**Avis délibéré de la Mission régionale d'autorité environnementale
de Nouvelle-Aquitaine sur le projet de mise en compatibilité du
plan local d'urbanisme (PLU) de la commune de Saint-Pierre-
d'Oléron (17) par une déclaration de projet relative à
l'aménagement du secteur de la « Claircière »**

n°MRAe 2023ANA36

Dossier PP-2023-13805

Figure 5: Localisation des scénarios d'implantation du projet (source : rapport de présentation, page 24)

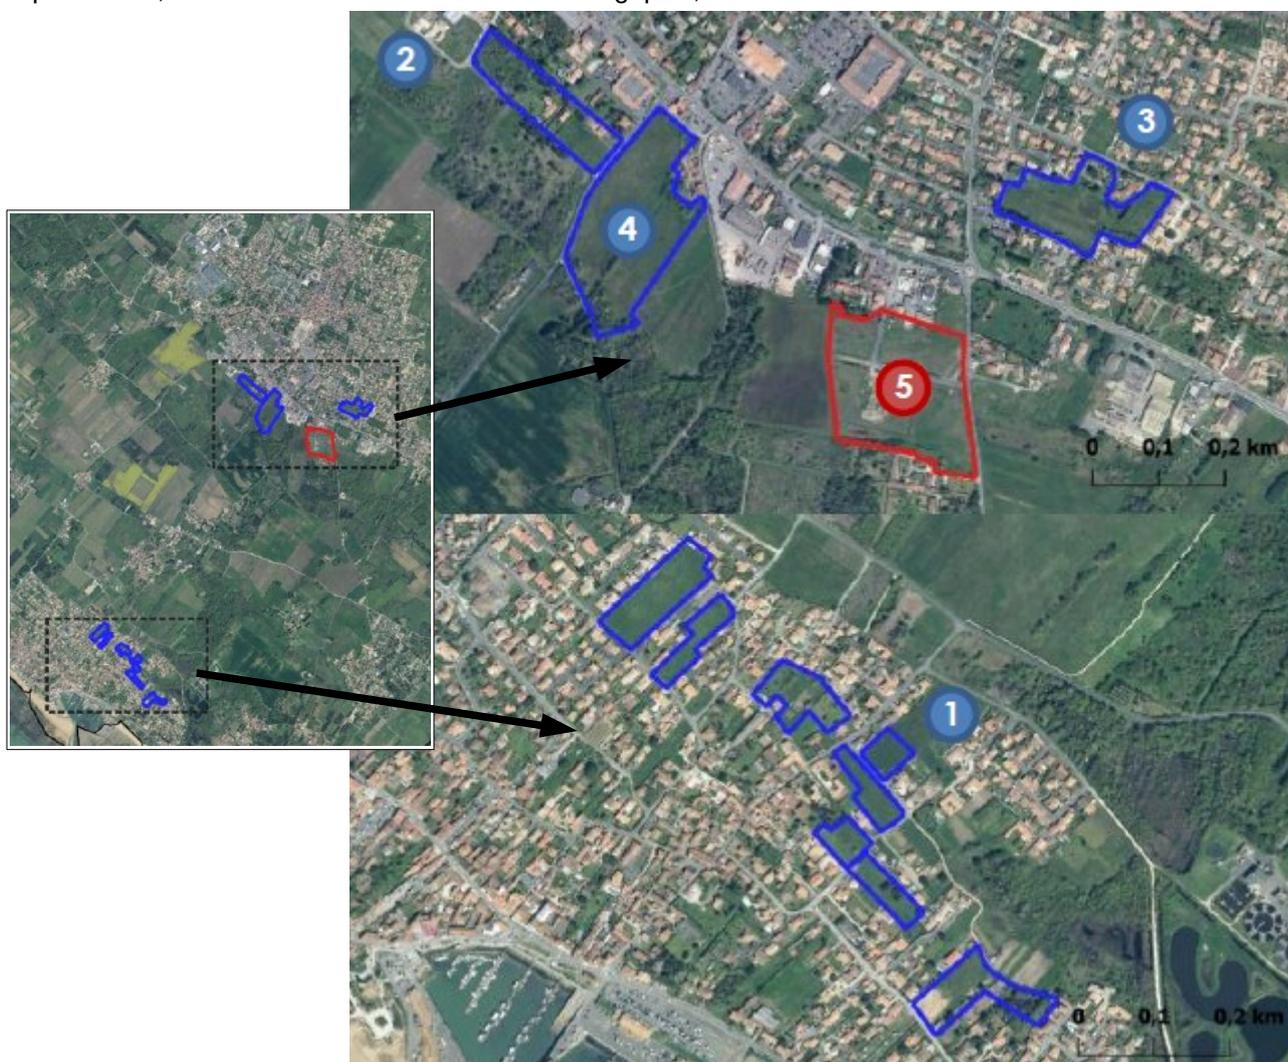
Cette analyse fait état de disponibilités importantes encore présentes en zones urbaines U (30 hectares hors rétention) et à urbaniser AU (plus de 17 hectares) du PLU en vigueur, permettant d'envisager la construction de nouveaux logements sans avoir à ouvrir à l'urbanisation une nouvelle zone. Un de ces secteurs² fait partie des scénarios d'implantation envisagés (n°3 sur la carte ci-dessus), mais n'a pas été retenu, alors que l'analyse multicritères³ révèle des sensibilités environnementales moins fortes que sur le site retenu de la Claircière.

La MRAe considère que le choix du secteur de la Claircière apparaît incohérent au regard de l'analyse réalisée des différents scénarios d'implantation, notamment vis-à-vis des sensibilités environnementales.
